ÚZEMNÍ PLÁN MĚSTA BRNA

Textová část odůvodnění Příloha č. 4
kapitola 18

ROZHODNUTÍ O NÁMITKÁCH (VČETNĚ ODŮVODNĚNÍ)

b) Veřejná projednání Návrhu ÚPmB z roku 2020 (červen)

Připomínka k novému ÚP

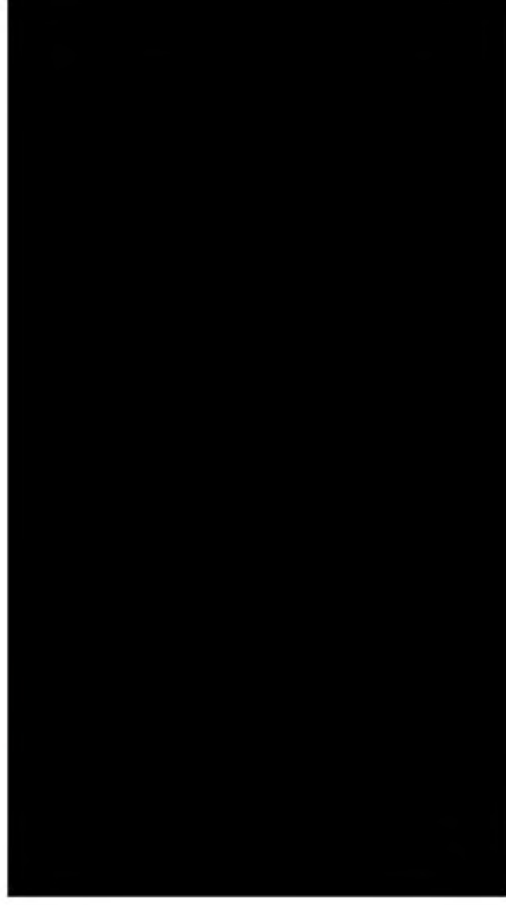
Vedení kolejového systému po obslužných komunikacích v bývalém areálu Zetor a po ulici Drčkově dává předpoklad, že nebude nutno řešit ptoihluková opatření vůbec, nebo jen zcela minimálním způsobem. Dokonce ani na ulici Trnkově (zastávka Zaoralova), kde je ulice Josefy Fajmonové za přírodním valem. Ul. Drčkova je mimo zástavbu a její okolí může být novou rozvojovou lokalitou.

Ulice Drčkova je historicky čtyřpruhová. Zde se nabízí zúžení silniční komunikace pouze na dva jízdni pruhy (jak je tomu v navazujících úsecích) a zbylé dva pruhy využít pro vedení tramvajové trati.

por. č. 401/16 PRŮVODNÁ Z
V k.ú. OŘEŠTŮV
PANEVŮVKA

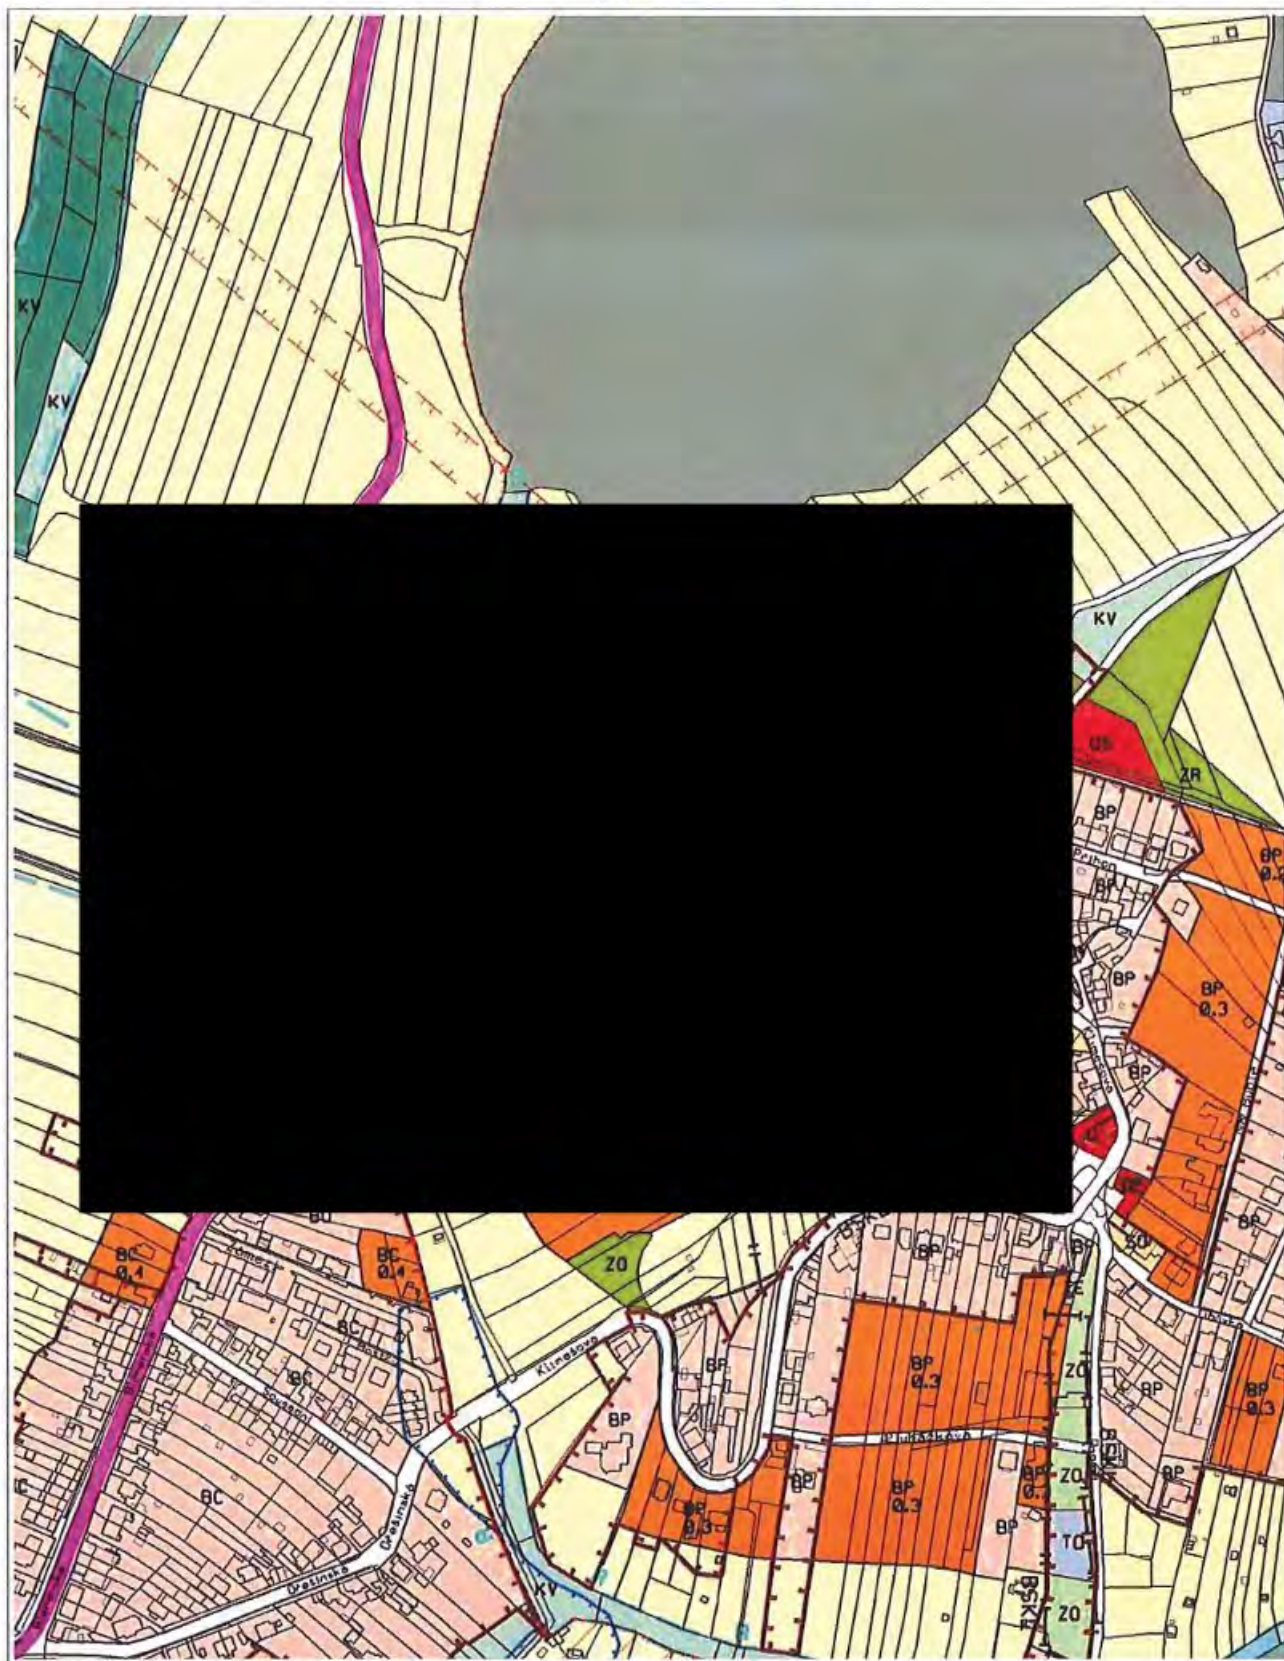
Nyní reaguji na Návrh nového územního plánu města Brna a **požaduji, aby parc.č. 401/16 v k.ú. Ořešín byla zahrnuta k přímo sousedícím návrhovým plochám označeným B/r1 - bydlení rezidenční nízkopodlažní** a to z výše uvedených důvodů.

SITUACE DISPOZICE AUTOSALONU A NÁVRHU ÚZEMNÍHO PLÁNU

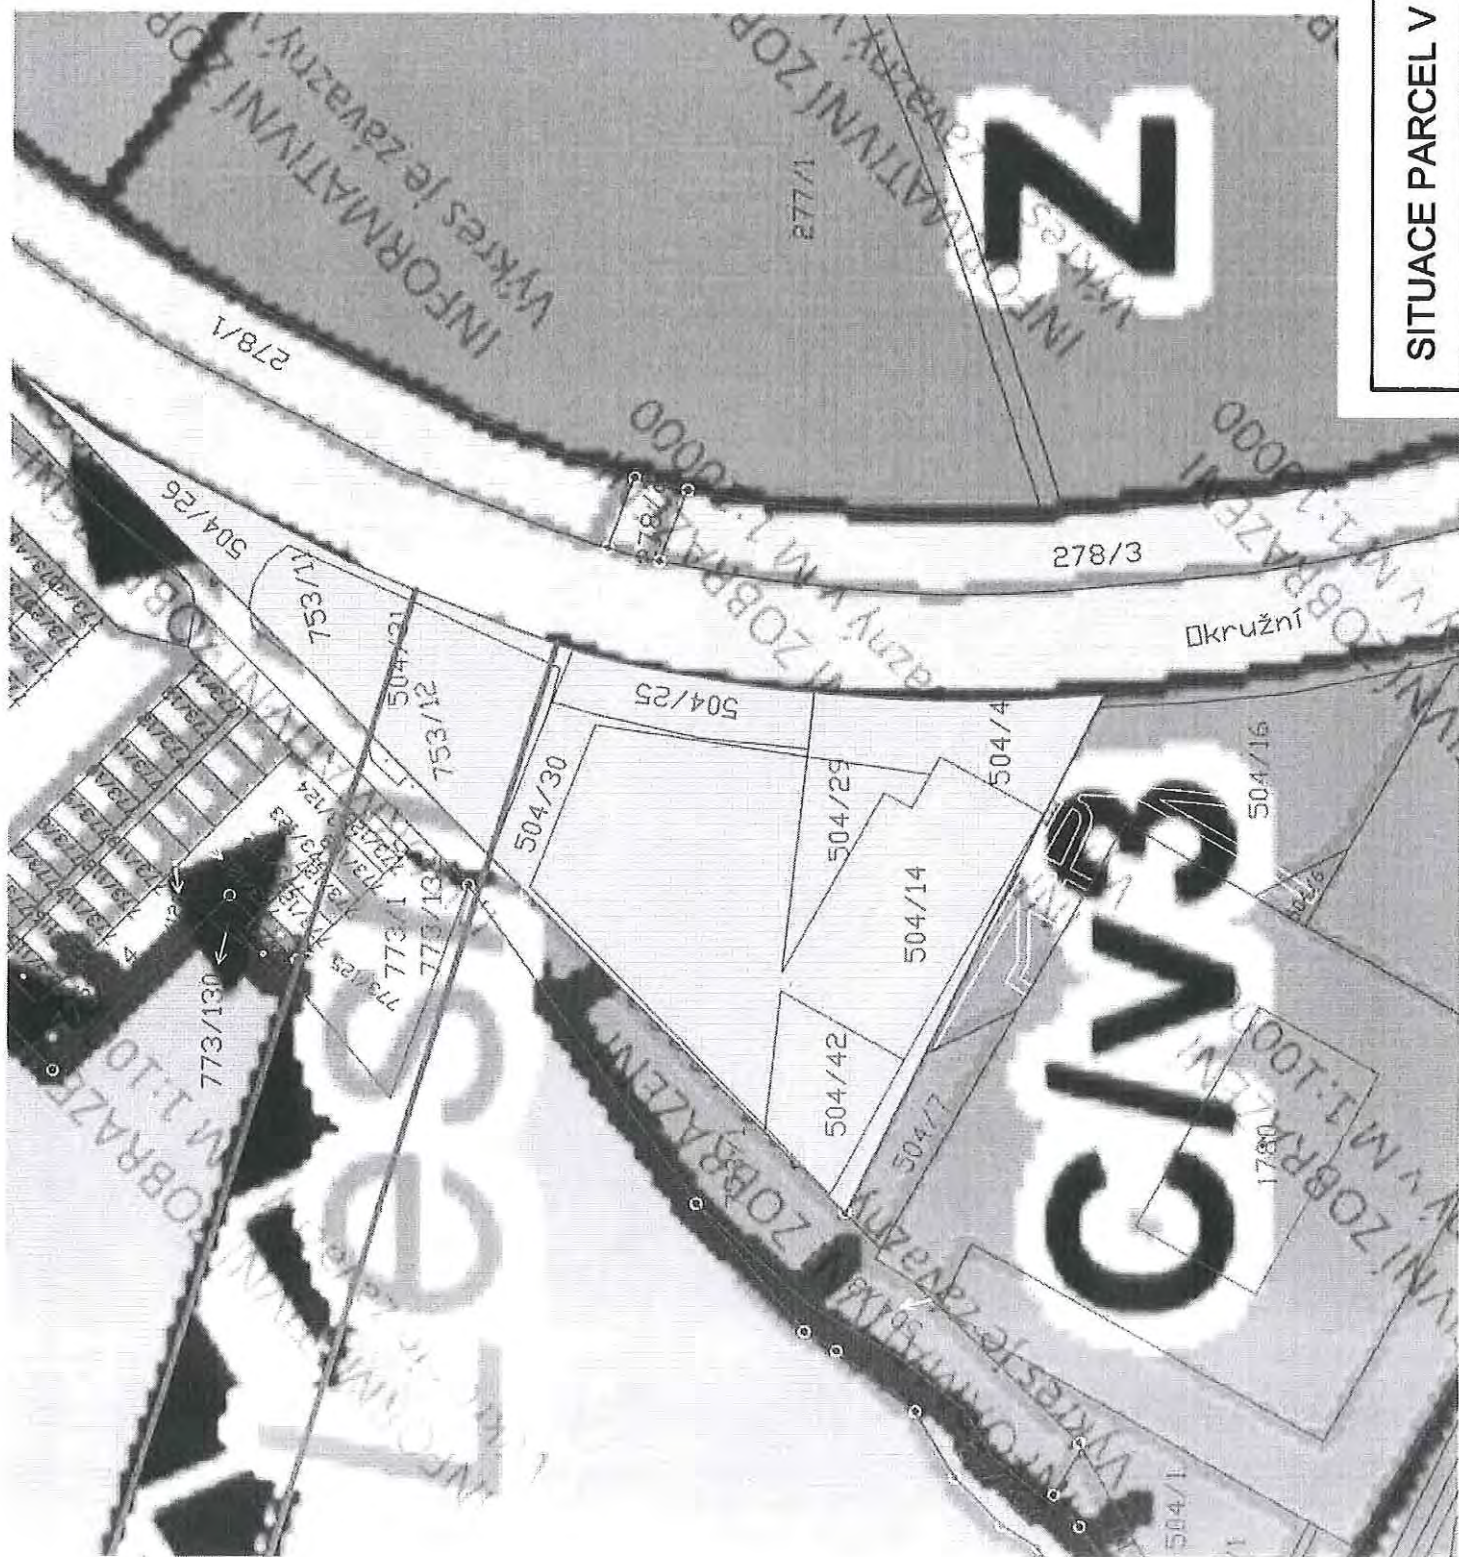
Pozemky p. č. 504/30 a 504/31, k. ú. Lesná společnost užívá jako stavby komunikací pro příjezd do stavby Autosalonu, jako k parkování vozidel a sjezdu, umístěných na pozemcích 504/4, 504/14, 504/25, 504/26, 504/29, 504/30, 504/31, 504/42. Stavbu autosalonu včetně staveb souvisejících komunikací - parkovacích ploch a sjezdu vybudovala a vlastní společnost Auto Pokorný s.r.o., Okružní 25a, všechny uvedené stavby jsou řádně zkolaudované.

Navrhovaná stavba dopravní infrastruktury zcela znemožní řádné užívání uvedených staveb a je pro společnost likvidační.
